Land-Rover Service Newsletter Vol. 3 Nr. 4

März 1969

The Rover Company Limited Service Department: Solihull, Warwickshire, England

Abb. 1. Treibstofffilter mit Element

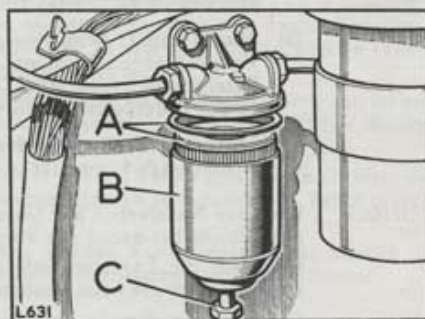
AENDERUNG: Einführung eines Treibstofffilters mit Filterelement beim Land-Rover mit 6 Zylinder Benzinmotor, zur Verbesserung der Filterwirkung. Der neue Treibstofffilter verhindert auch das Ueberschwemmen des Vergasers infolge Unreinlichkeiten, welche im Nadelventil hängenbleiben. Siehe auch Pos. 32 in diesem Kundendienstbrief.

ANMERKUNGEN: Der neue Treibstofffilter muss bei allen früheren Land-Rover Fahrzeugen mit 6 Zylinder Motor eingebaut werden, bei welchen das Ueberschwemmen des Vergasers problematisch ist. Der Einbau kann auch sonst bei früheren 6 Zylinder Modellen vorgenommen werden.

1. Schauglas ausbauen und wegwerfen.
2. Spritzwand neu bohren; der Mittenabstand der Befestigungslöcher des Filters ist nicht derselbe wie beim Schauglas.
3. Treibstofffilter mit den ursprünglichen Befestigungsteilen montieren.

1. Den Elementhalter (B) unterstützen und die Spezialschraube (C) auf der Filterunterseite lösen.

2. Element (A) ausbauen und wegwerfen.
3. Elementhalter gründlich in Benzin waschen.
4. Gegebenenfalls sind obere und untere Dichtung, sowie diejenige für den Gehäusebolzen, zu erneuern.
5. Das neue Element mit dem grösseren Loch nach oben einbauen, unter Verwendung der mitgelieferten-Dichtung.
6. Den Elementhalter montieren und mit der Spezialschraube befestigen.
7. Den Motor anlassen und auf Undichtigkeiten hin prüfen.
